## Audi A6 / A7 アンチロールバーの改修

リコール届出番号	外-3495	リコール届出日	2022年10月27日
基準不適合状態にあると認める構造、装置又は性能の状況及びその原因	アンチロールバーにおいて、端部の加工工程が不適切だったため、端部に微小なひび割れが発生し、素材が損耗するものがあります。車両の使用により損耗が増加し、アンチロールバーがパイプ形状から扁平形状へ移行する端部部分で破断し、異音が発生するおそれがあります。		
改善措置の内容	全車両、当該アンチロールバーを対策品と交換します。

### 不具合発生箇所

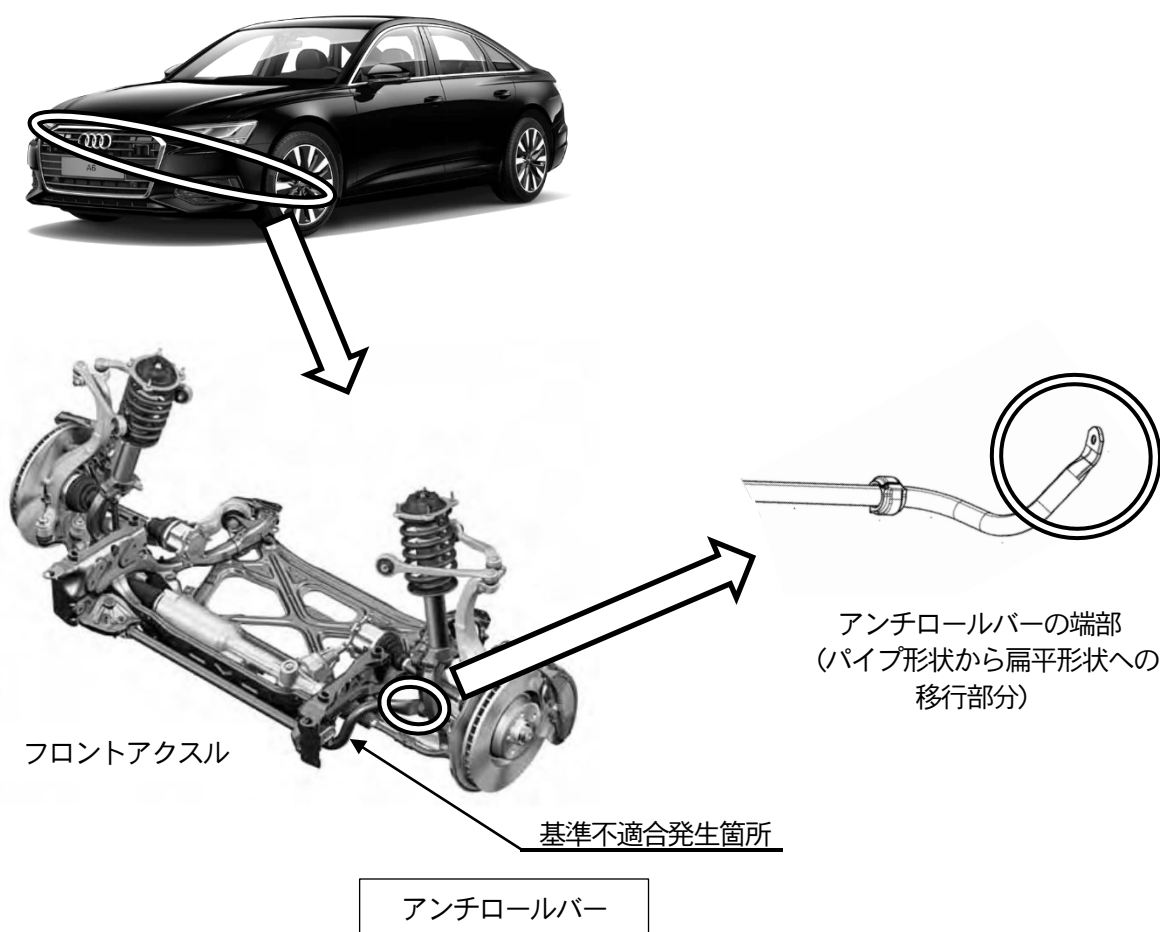
注：  は、交換する部品を示します。
